DIRECCIÓN DE PREVENCIÓN Y ATENCIÓN DE EMERGENCIAS

CONCEPTO TÉCNICO No. CT – 4966

Localidad	11- Suba
UPZ	28- El Rincón
Barrio	San Pedro I Sector
Dirección	Cll 137 No. 88A-05 (Nva. Nomenclatura)
CHIP	AAA0133RUNN
Manzana Catastral	09
Predios Catastrales	21
Fecha de Visita	Agosto 24 de 2007
Área aprox. (m^2)	100
Solicitante	Curaduría Urbana No. 1
Tipo de Amenaza	Remoción en Masa

Figura 1. Localización General del Proyecto Ubicado en la CII 137 No. 88A-05, en el Plano Normativo de Amenaza por Remoción en Masa (Decreto 190 de 2004)

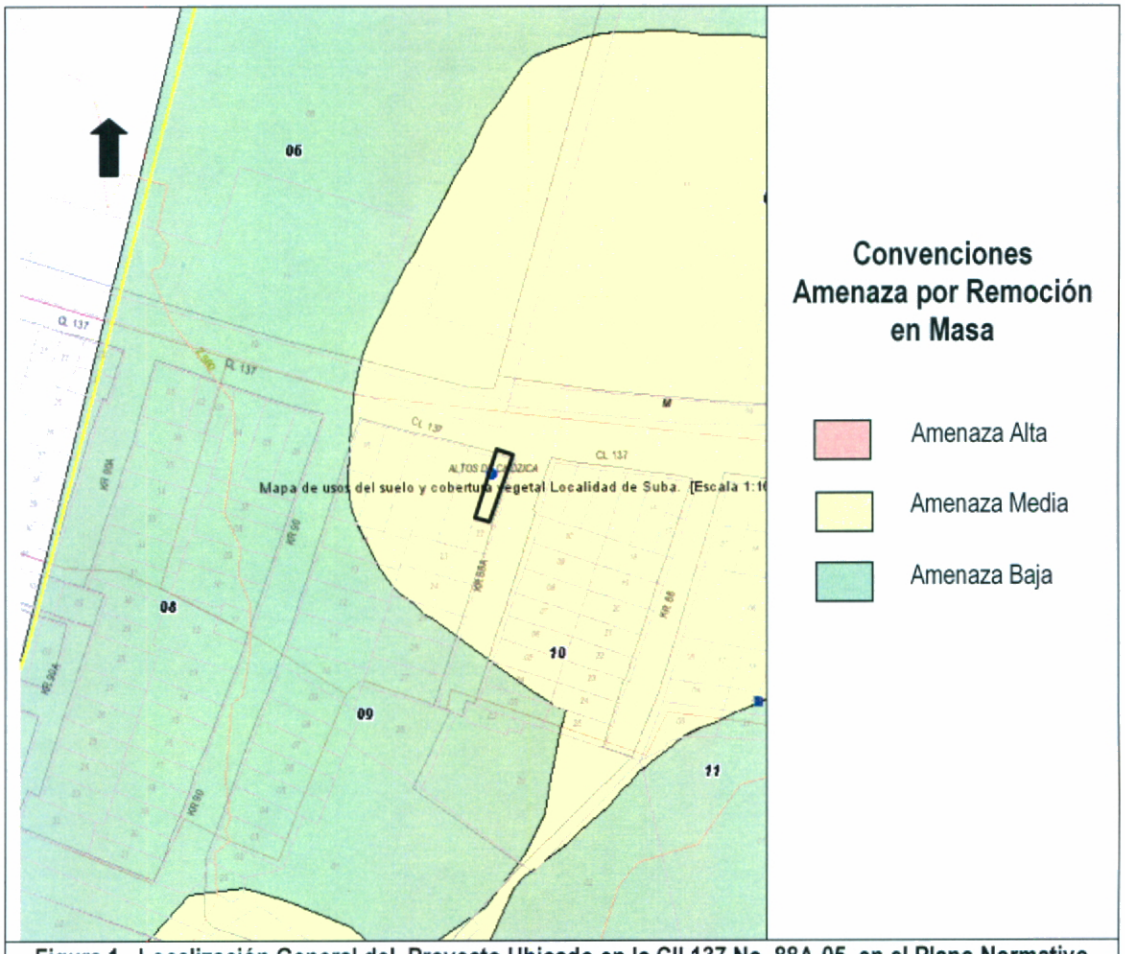
De acuerdo con el plano normativo de "Amenaza por Remoción en Masa" del Plan de Ordenamiento Territorial de Bogotá – POT, el sector donde se localiza el proyecto ubicado en Cll 137 No. 88A-05 de la localidad de Suba, se encuentra en una zona de AMENAZA MEDIA por procesos de remoción en masa (Figura No.1).

Fotografías No.1 y 2. Predio donde se busca adelantar el proyecto, Cll 137 No. 88A-05 .

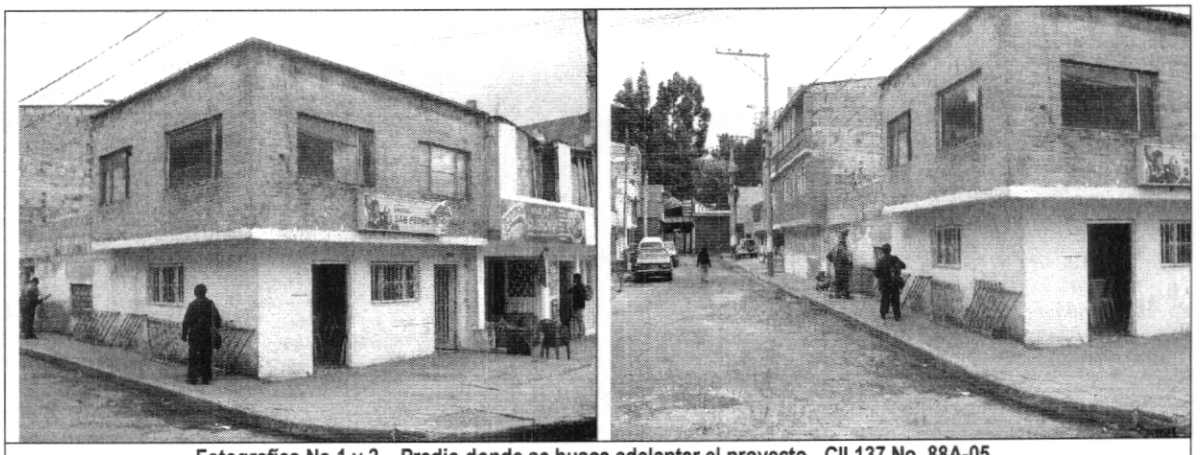
En el predio objeto del presente concepto técnico, se encuentra construida una edificación de dos (2) niveles, la cual en el momento de la visita técnica adelantada, exteriormente no evidencia fallas de tipo estructural, ni afectaciones por procesos de remoción en masa (ver Fotografías No.1 y 2).
